史跡高松城跡
(二の丸跡鞘橋北側石垣整備)

2021年3月

高松市・高松市教育委員会

第4節 各整備会議での指摘事項

図1-4 第29回史跡高松城跡石垣整備部会会議資料抜粋①

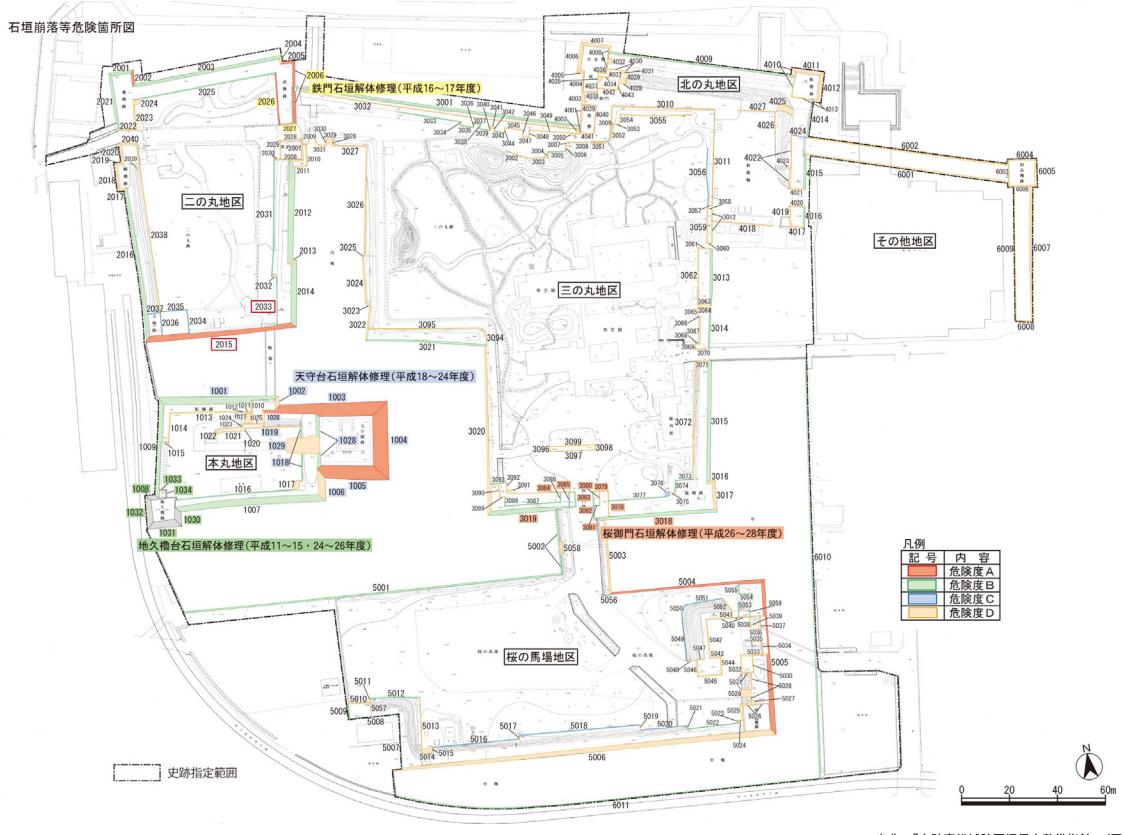
- ・復元勾配は、修理範囲に限らず、根石付近からの連続した勾配として検討してほしい。
- ・変形の程度について、段彩図を作成して表現すると、解体範囲の適切性の説明に有効であるので、作成を検討してほしい。
- ・工事の公開等も踏まえて、タイムラプス動画の作成や定点からの連続写真撮影等を検討してほしい。
- ・栗石中に盛土が本来混和されていたのか、二次的な移動によるものか解体時に確認してほしい。
- ・石垣背面について、掘削した面と残した面との境界がすべりやすくなる。解体時の状況を踏まえて、すべり防止対策について検討してほしい。
- ・できる限り解体修理を控えて、定期的な観測による安全性の管理という方式を採用する事例が増えてきているので、今後の対策について検討してほしい。

図4-5 設計図（しゅん工時変更設計図）①

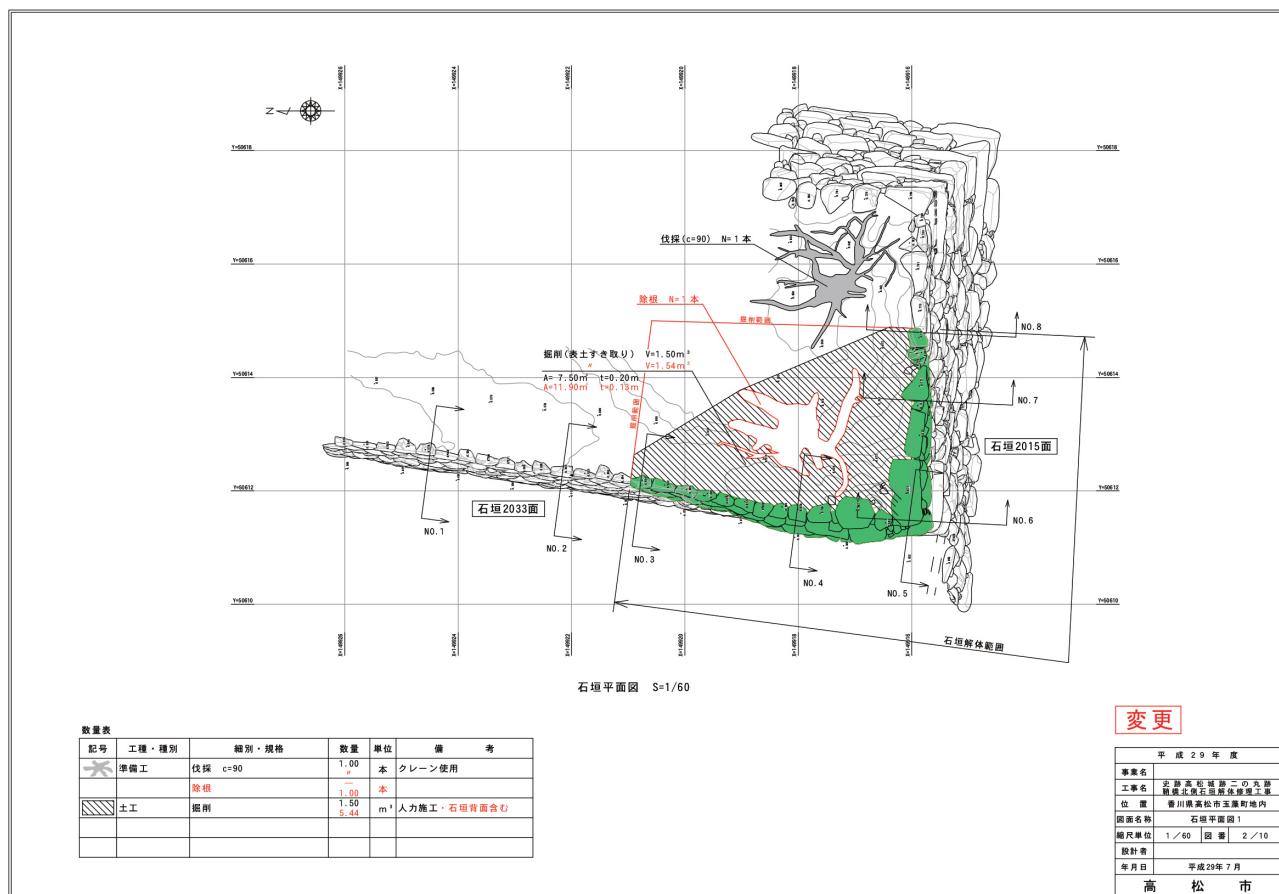
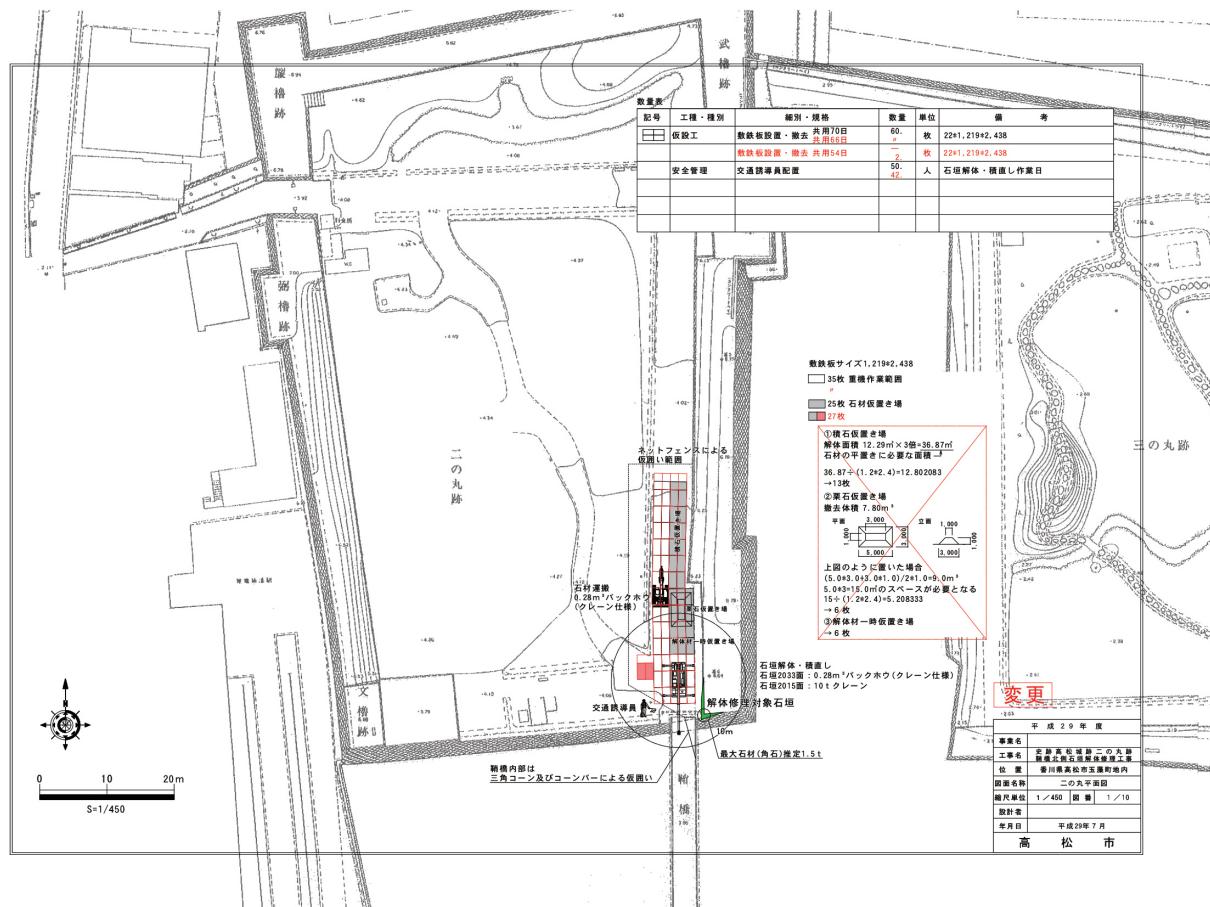
なお、しゅん工時の図面は、当初発注時の図面に赤書きで修正を書き加えたものであるので、この図面を添付する（図4-5～9）とともに工事の仕様書を示す（図4-10～19）。
